改善箇所説明図

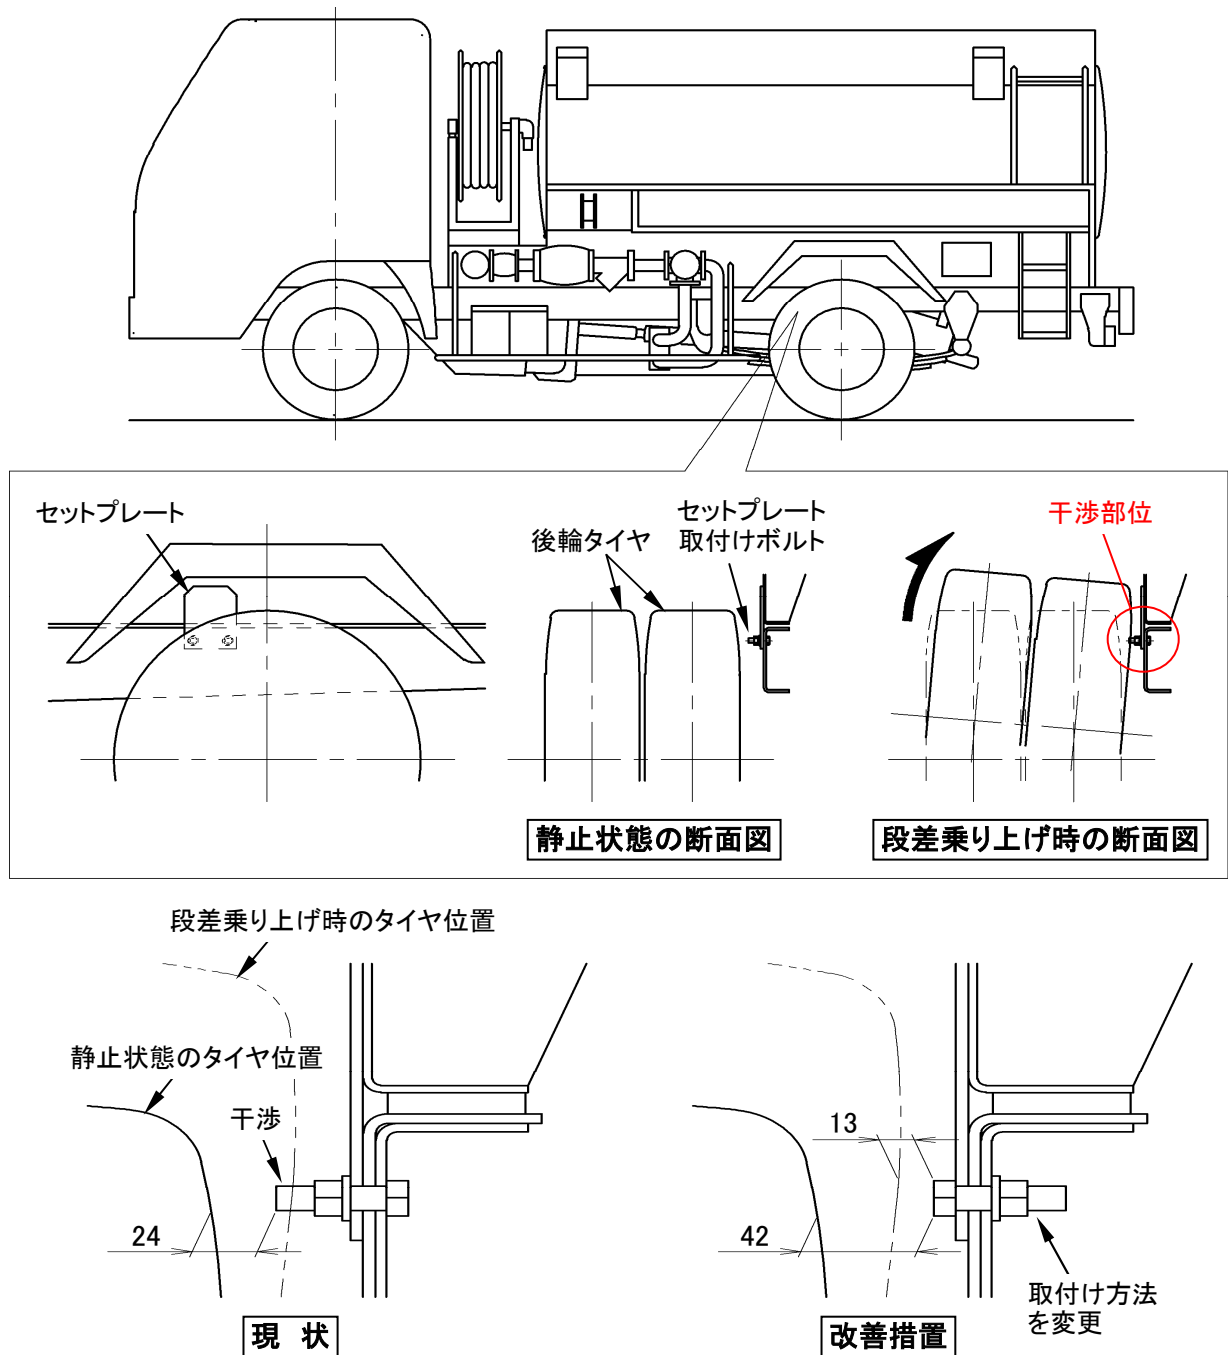
タンク車において、タンクをフレームに固定するセットプレートの取付けボルトと後輪タイヤの隙間寸法が不適切なため、段差乗り上げ時などに当該ボルトが後輪タイヤのサイドウォールに接触し、タイヤを損傷させるおそれがある。

全車両、当該ボルトの取付け方法を変更し、隙間を確保する。また、後輪タイヤを点検し、接触による損傷があるものは新品に交換する。
